Nos réf. : UD33-CRC-20-511

SCI COM

Rapport de l'inspection des installations classées au Conseil Départemental de l'Environnement et des Risques Sanitaires et Technologiques

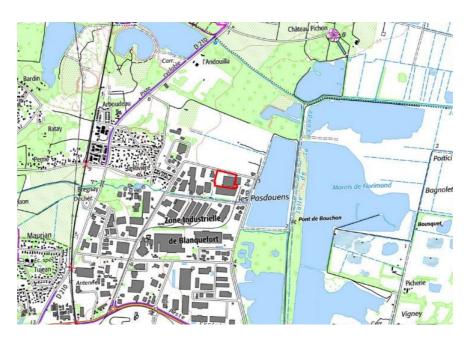
L'exploitant et l'inspection des installations classées ayant fait le constat que des nonconformités majeures et difficilement surmontables subsistaient, l'exploitant a pris la décision de scinder le site industriel en deux entités juridiquement et physiquement distinctes :

- la partie Sud (hall 1), pour laquelle il n'existe pas de solution de mise en conformité à un coût acceptable, verra la fin de toute activité classées au regard de la nomenclature des ICPE.
- la partie Nord (hall 2), dont la mise en conformité implique une modification substantielle de l'installation déjà autorisée, fait l'objet de la présente demande.
